CCR-VIA -- COMITATO DI COORDINAMENTO REGIONALE PER LA VALUTAZIONE D'IMPATTO AMBIENTALE

Oggetto

Modifica non sostanziale dell'impianto di messa in riserva (R13) e recupero (R5) di rifiuti inerti provenienti da attività di costruzione e demolizione

Valutazione preliminare, art. 6 comma 9 D.Lgs. 152/2006

raggio di nebulizzazione a 15,00 m al collettore fognario consortile Planimetria ante operam

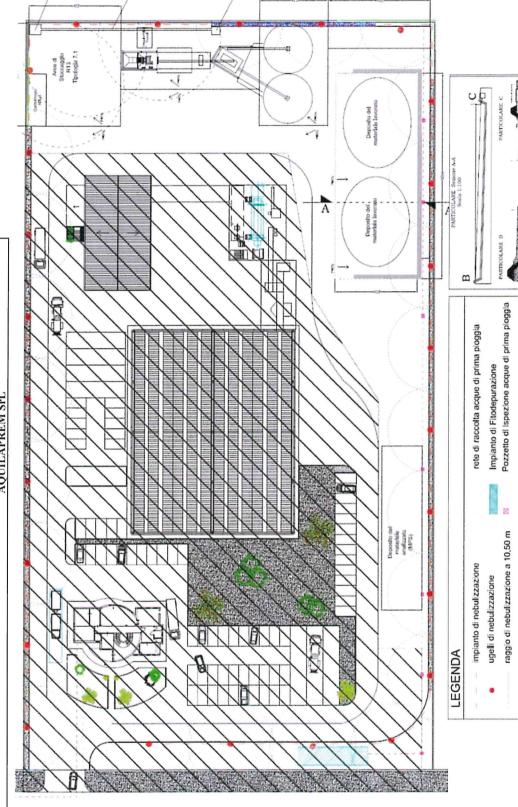
A condizione che la nuova localizzazione delle aree in oggetto sia impermeabilizzata e asservita al sistema di raccolta delle acque di prima pioggia.

Inoltre occorre che i cumuli devono essere nebulizzati e che non abbiano altezze che eccedono 3 metri per i rifiuti o i materiali in attesa di verifica.
